熊本地震のような複数回の揺れに原発は耐えられるのか

4月28日及び5月6日付質問事項に関する

5月12日付原子力規制庁回答の1～4に対する再質問事項

2016年5月20日

■資料 1：川内 1 号 高経年化技術評価 20150713 資料 1-2

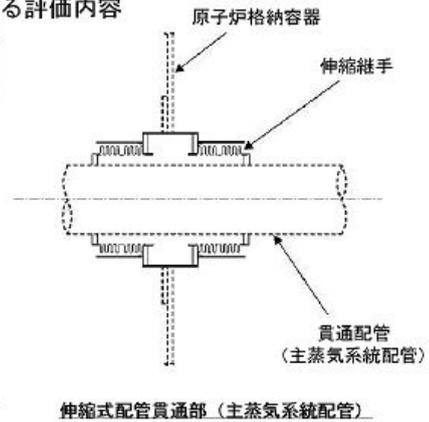
- (1-1) Ss-1に対する累積疲労係数が、通常運転時で0.020、地震時で0.944、合計0.964となっている。もう一度基準地震動が起これば、 $0.964+0.944=1.908$ となって許容値の1を超えるのではないか。
- (1-2) 基準地震動の繰り返しほどでなくても、余震等により、累積疲労係数が4%程度増えただけで、許容値を超えることになるのではないか。
